**Mémoire en réponse de Lannion-Trégor Communauté au procès-verbal
de synthèse du commissaire-enquêteur du 10 janvier 2023**

L'enquête publique relative à la déclaration de projet emportant mise en compatibilité du PLU de Pleumeur-Bodou, ayant pour objet les travaux de mise en conformité du système d'assainissement collectif de l'Île-Grande, s'est tenue du 5 décembre 2022 au 5 janvier 2023 ; 1 seule observation a été formulée.

→ **Carte de synthèse de l'évolution possible du trait de côte à horizon 2070 :**

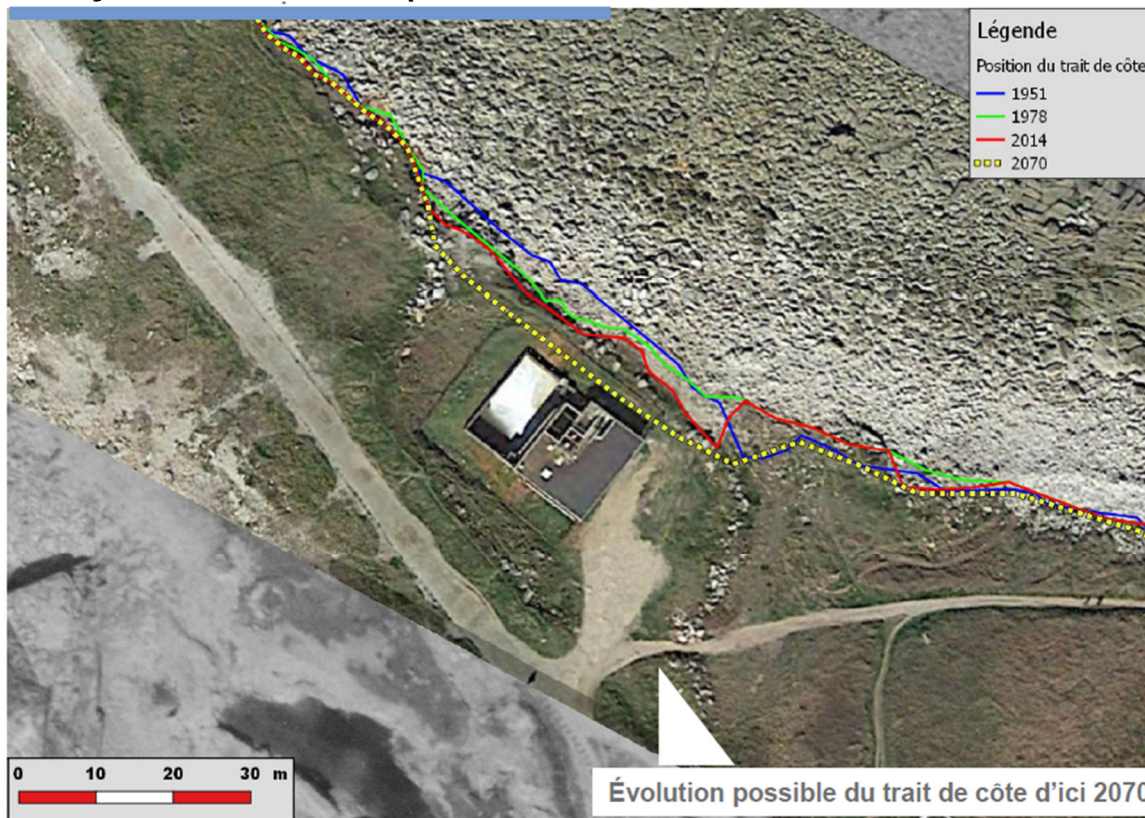
"Beaucoup d'interrogations sur ce sujet au regard du recul du trait de côte qui s'accroît d'année en année."

En outre, dans le cadre de cette mise en conformité du système d'assainissement collectif de l'Île-Grande, Lannion Trégor a missionné le bureau d'études Setec-hydratec qui a réalisé en 2017 une étude sur la gestion du trait de côte de manière à déployer une solution technique adaptée au regard des enjeux. Cf extraits ci-dessous
